## **Enquête publique**

L'instruction administrative d'une demande de permis de construire déposée par la société « ÉNERGIE DU PARTAGE 15 », en vue de l'implantation d'une centrale photovoltaïque au sol, d'une puissance envisagée de 3,3 MWc, au lieu-dit « Les Vernes » sur le territoire de la commune de BIZENEUILLE (03170)

### **RAPPORT ET CONCLUSIONS** **DU COMMISSAIRE ENQUÊTEUR**

# PC 2.1 - Plan de masse

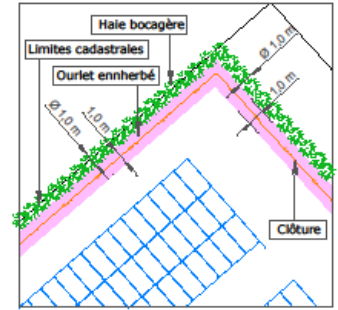
Pour ce faire, allez-vous maintenir le portail d'accès existant actuellement à l'angle nord-ouest de la parcelle, comme semble l'indiquer le plan de masse définitif ?

Ainsi, étant donné que le site d'implantation des panneaux sera entièrement clôturé pour des raisons de sécurité, le maintien du portail d'accès à l'angle nord-ouest n'entrave pas l'exploitation de notre site. Il n'est donc pas prévu à ce stade du projet de le supprimer.
